Numer referencyjny: 36/2025

„Likwidacja skutków powodzi na obiekcie Oczyszczalni Ścieków w Czechowicach-Dziedzicach – zbiornik wód deszczowych - naprawa i modernizacja: podniesienie ścian zbiornika, modernizacja odpływu, opomiarowanie”

Odpowiedzi na pytania Oferenta z dnia 05.12.2025r.

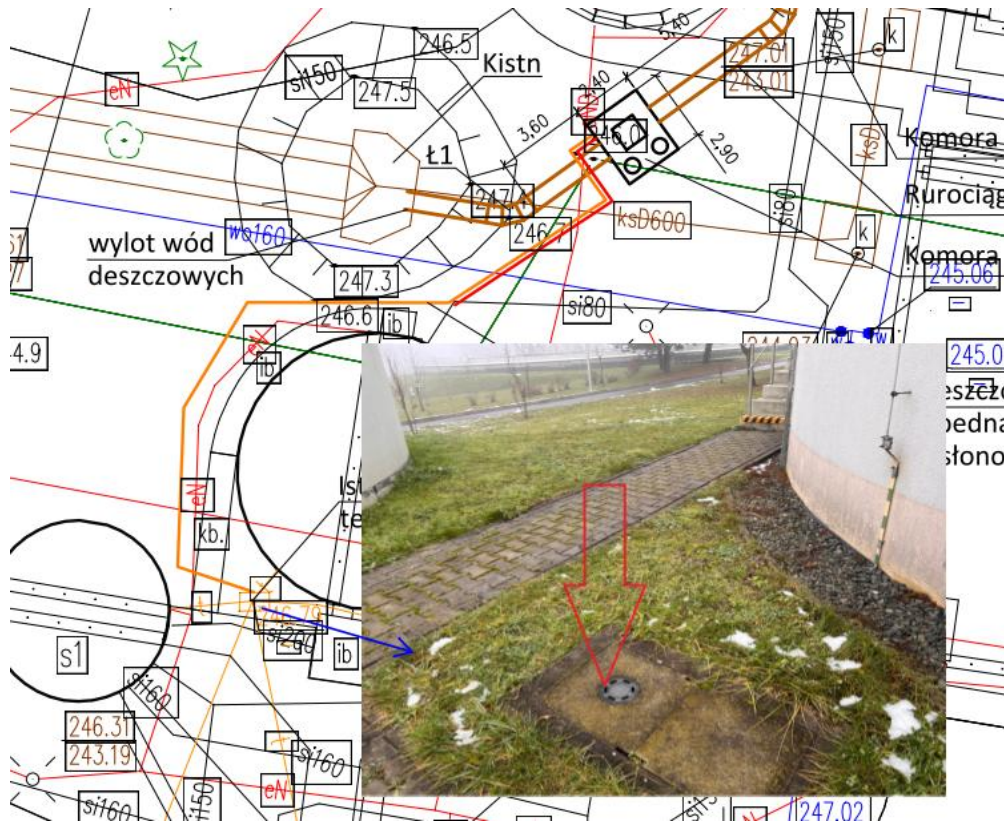
Czy koryto/kanal żelbetowy od zbiornika do komory ma być „otwarty” czy „zamknięty” Jeżeli zamknięty, to prosimy o podanie w jaki sposób ma on zostać przykryty.

Przewidziane do wykonania żelbetowe koryto odprowadzające wody ze zbiornika do komory rewizyjnej (oznaczona na rysunku profilu symbolem K1) przewidziane jest jako koryto otwarte (bez przykrycia).

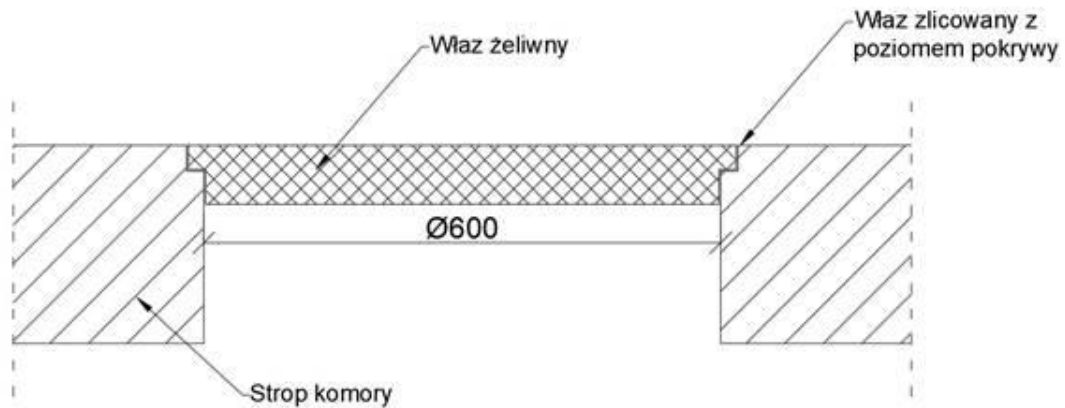
Zgodnie z PT Komora rewizyjna w płycie stropowej przewidziano właz rewizyjny $\varnothing$ 600 mm, wykonany z klap rewizyjnych systemowych, kotwionych do żelbetu. Czy chodzi właz żeliwny fi 600, czy właz z klap rewizyjnych 600x600?

Należy zabudować właz żeliwny, okrągły klasy min. A15. Preferowana forma montażu włazu bez korpusu wg. poniższego rysunku.
